Lindås kommune

Lindås kommune - Uttale til 1. gangs høyring og offentleg ettersyn av kommunedelplan Knarvik-Alversund med Alverstraumen 2019-2031

Vi viser til brev fra Lindås kommune datert 02.07.2019 om ovannemnde sak.

Kart kommunedelplan Knarvik Alversund

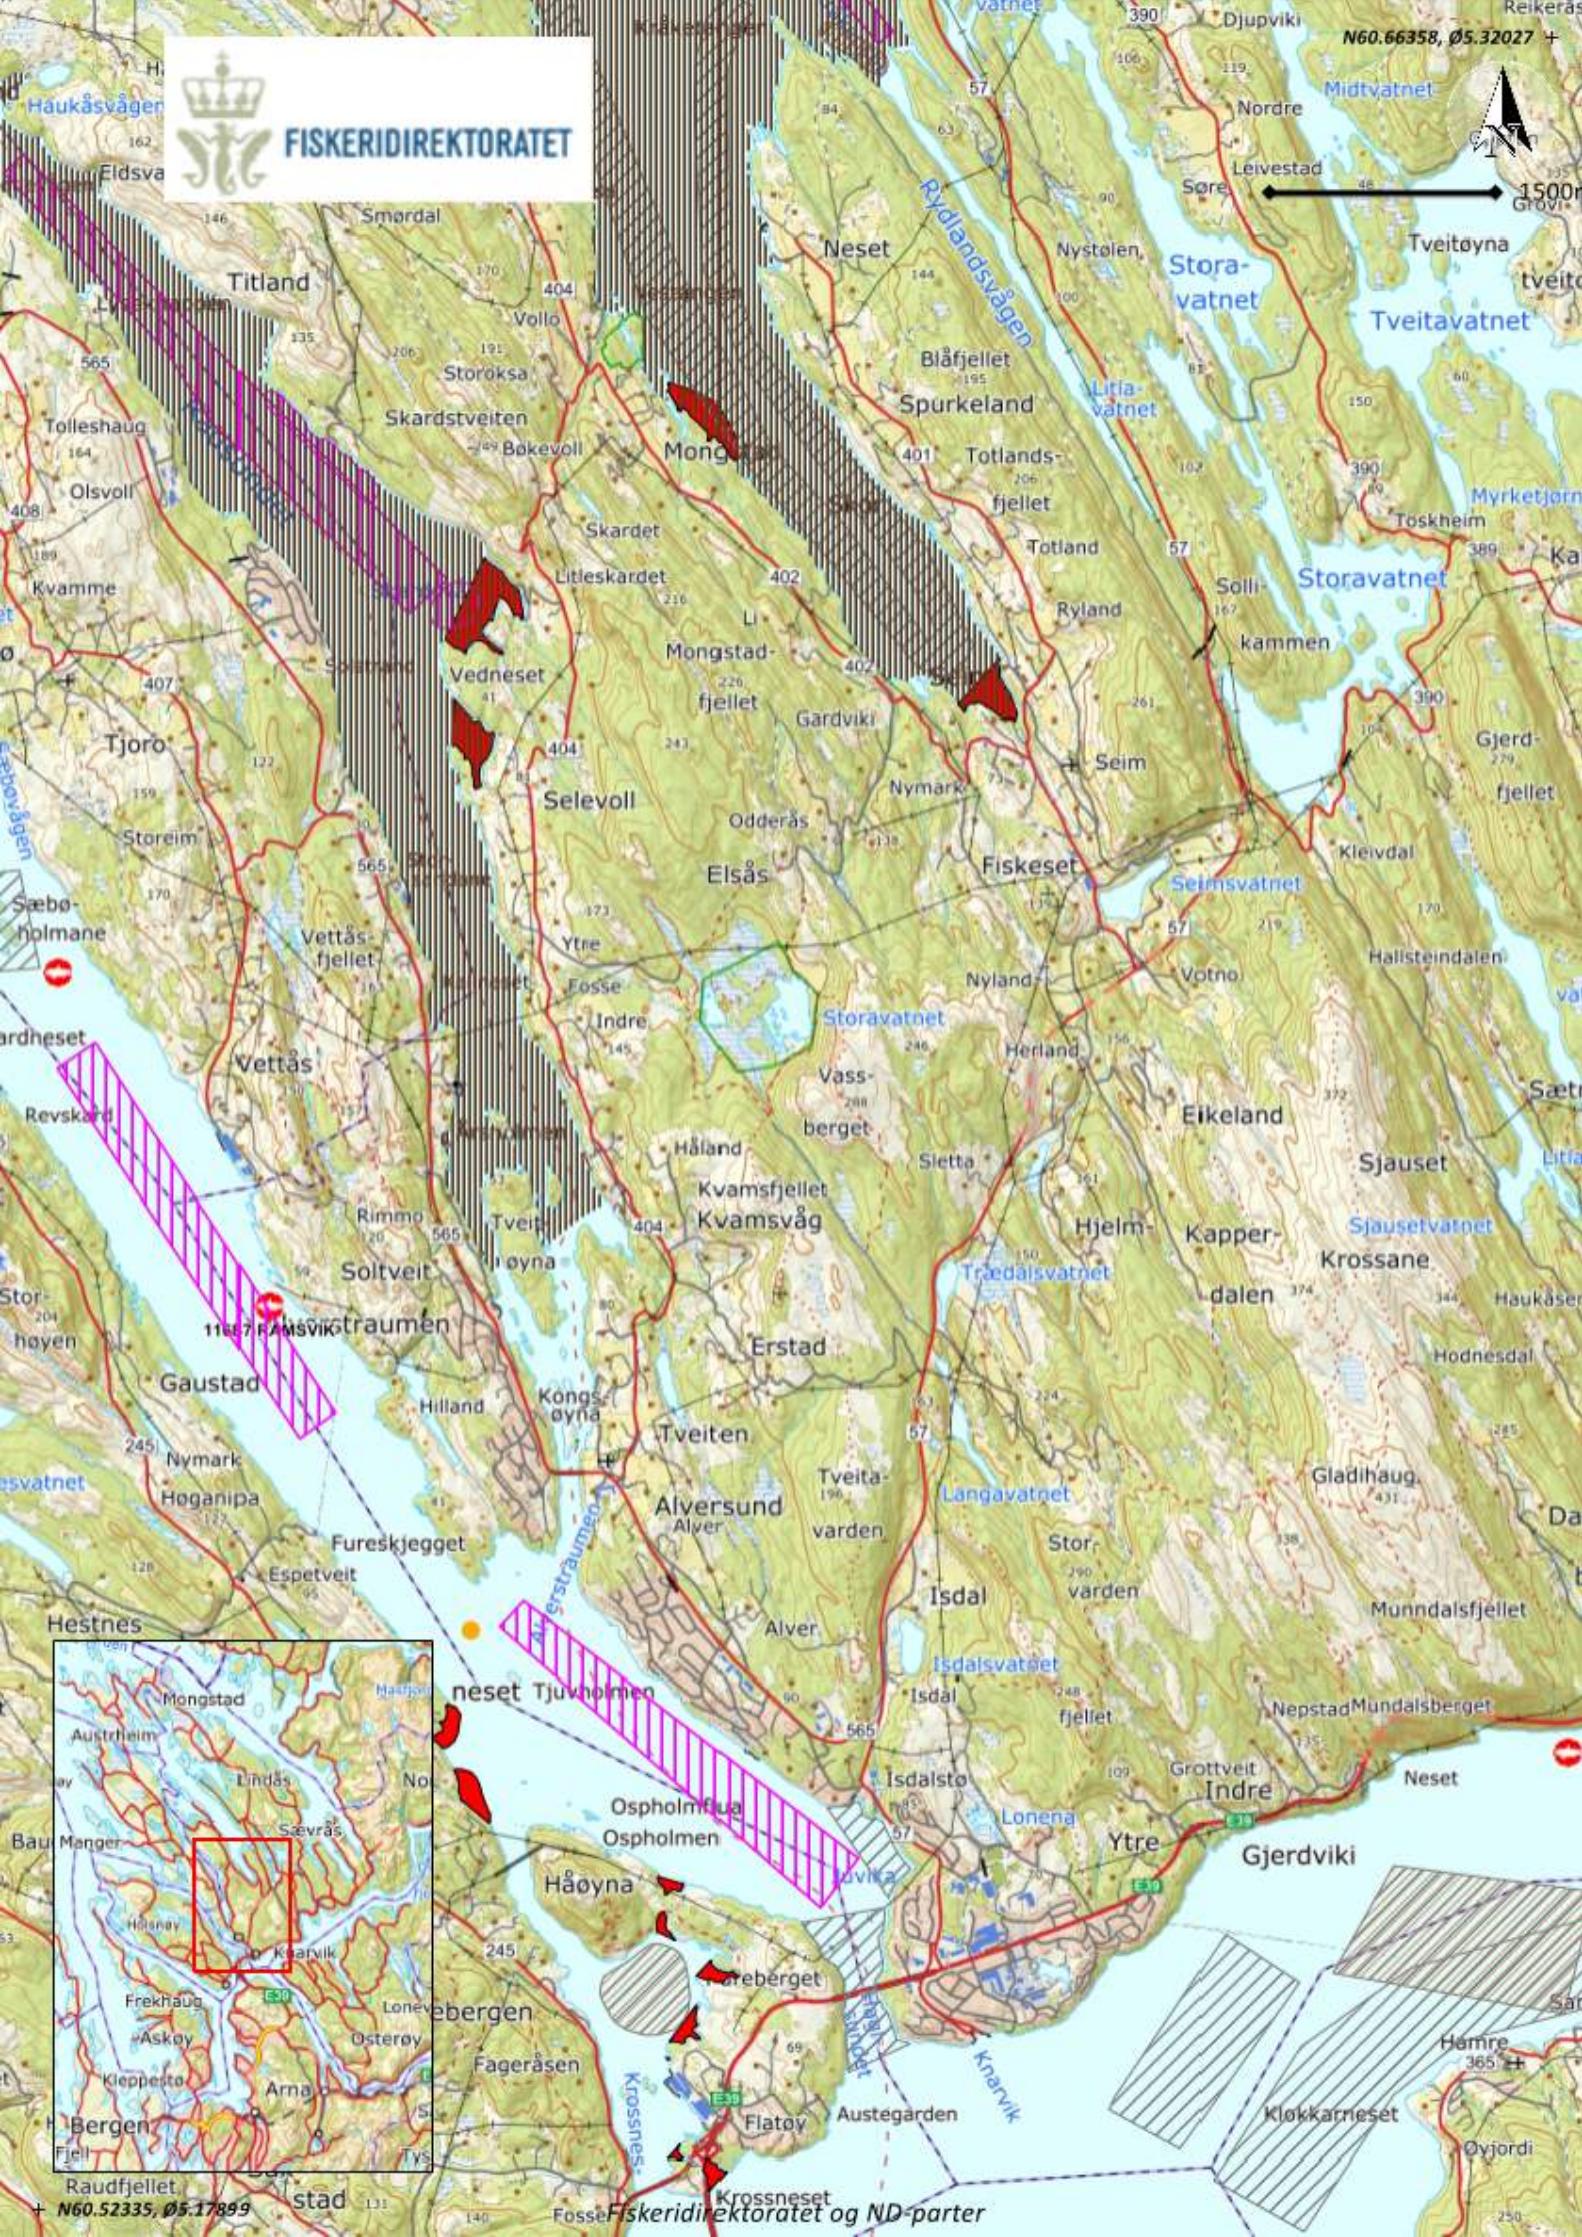
Vedlagt er eit kartutsnitt av registeringar i området Knarvik, Alversund og Alverstraumen. Data om registrerte kystnære fiskeområde, løyve til å drive akvakultur og registrert marint biologisk mangfold finn de i kartløysinga på Fiskeridirektoratet si heimeside www.fiskeridir.no. Kartløysinga er open for alle og data om kystnære fiskeområde og godkjende akvakulturlokalitetar kan lastast ned til SOSI- og SHAPE-format.

Vi ser positivt på at de har sett av registrerte fiskeområde, gytefelt og rekefelt som einkategori Fiske. Det er registrert eit korallrev nordvest for Tjuvholmen, sørvest for Radtangen. Vi ber om at plassering og omfang vert nærmere undersøkt med

Havforskningsinstituttet, som har registrert korallrevet. Behov for omsynssone bør fastsettast og vurderast etter nærmere kontakt med HI.

Når det gjeld korallrevet nemnt ovanfor, kan dette leggast under omsyn naturmiljø (H560).
